ABWÄGUNG ZU DEN BEHÖRDEN UND TÖBS

**zum Bebauungsplan Nr. 43
„Sportlerheim Rödingen“**

Landgemeinde Titz – Ortslage Rödingen

Juni 2021

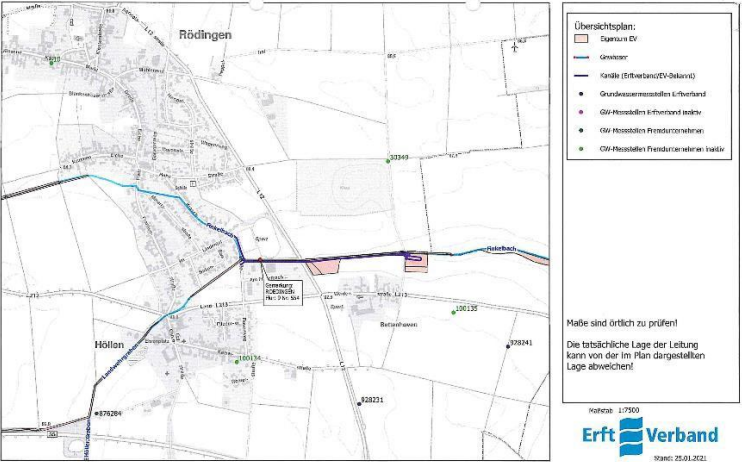
1.1.2 Grundwasser		
Der Planungsbereich ist nach den hier vorliegenden Unterlagen (Differenzenpläne mit Stand: 01.10.2016 aus dem Revierbericht, Bericht 1, Auswirkungen der Grundwasserabsenkung, des Sammelbescheides Az.: 61.42.63 -2000-1 -) von durch Sumpfungsmaßnahmen des Braunkohlenbergbaus bedingten Grundwasserabsenkungen betroffen. Für die Stellungnahme wurden folgende Grundwasserleiter (nach Einteilung von Schneider & Thiele, 1965) betrachtet: Oberes Stockwerk, 9B, 8, 7, 6D, 6B, 2 - 5, 09, 07 Kölner Scholle, 05 Kölner Scholle. Folgendes sollte berücksichtigt werden: Die Grundwasserabsenkungen werden, bedingt durch den fortschreitenden Betrieb der Braunkohlentagebaue, noch über ei-	Die mit den Sumpfungsmaßnahmen verbundenen Belange erfordern keine Änderung der Plankonzeption, da sie auf der nachgelagerten Ebene der Genehmigungs- bzw. Ausführungsplanung, beispielsweise durch bautechnische Maßnahmen abschließend bewältigt werden können. Der nachfolgende Hinweis wird in den Bebauungsplan aufgenommen. 3. Grundwasserverhältnisse <i>Der Bereich des Plangebietes ist nach den der Bezirksregierung Arnsberg vorliegenden Unterlagen (Differenzenpläne mit Stand: 01.10.2015 aus dem Revierbericht, Bericht 1, Auswirkungen der Grundwasserabsenkungen, des Sammelbescheides - Az. 61.42.63 - 2000 - 1) von durch Sumpfungsmaßnahmen des</i>	Der Ausschuss empfiehlt dem Rat einstimmig, der Stellungnahme zu folgen.

Stellungnahmen	Abwägungsvorschläge	Beschlussvor- schläge
nen längeren Zeitraum wirksam bleiben. Eine Zunahme der Beeinflussung der Grundwasserstände im Planungsgebiet in den nächsten Jahren ist nach heutigem Kenntnisstand nicht auszuschließen. Ferner ist nach Beendigung der bergbaulichen Sumpfungmaßnahmen ein Grundwasserwiederanstieg zu erwarten. Sowohl im Zuge der Grundwasserabsenkung für den Braunkohletagebau als auch bei einem späteren Grundwasserwiederanstieg sind hierdurch bedingte Bodenbewegungen möglich. Diese können bei bestimmten geologischen Situationen zu Schäden an der Tagesoberfläche führen. Die Änderungen der Grundwasserflurabstände sowie die Möglichkeit von Bodenbewegungen sollten bei Planungen und Vorhaben Berücksichtigung finden.	<i>Braunkohlenbergbaus bedingten Grundwasserabsenkungen betroffen. Die Grundwasserabsenkungen werden, bedingt durch den fortschreitenden Betrieb der Braunkohletagebaue, noch über einen längeren Zeitraum wirksam bleiben. Eine Zunahme der Beeinflussung der Grundwasserstände im Planungsgebiet in den nächsten Jahren ist nach heutigem Kenntnisstand nicht auszuschließen. Ferner ist nach Beendigung der bergbaulichen Sumpfungmaßnahmen ein Grundwasserwiederanstieg zu erwarten. Sowohl im Zuge der Grundwasserabsenkung für den Braunkohletagebau als auch bei einem späteren Grundwasserwiederanstieg sind hierdurch bedingte Bodenbewegungen möglich.</i>
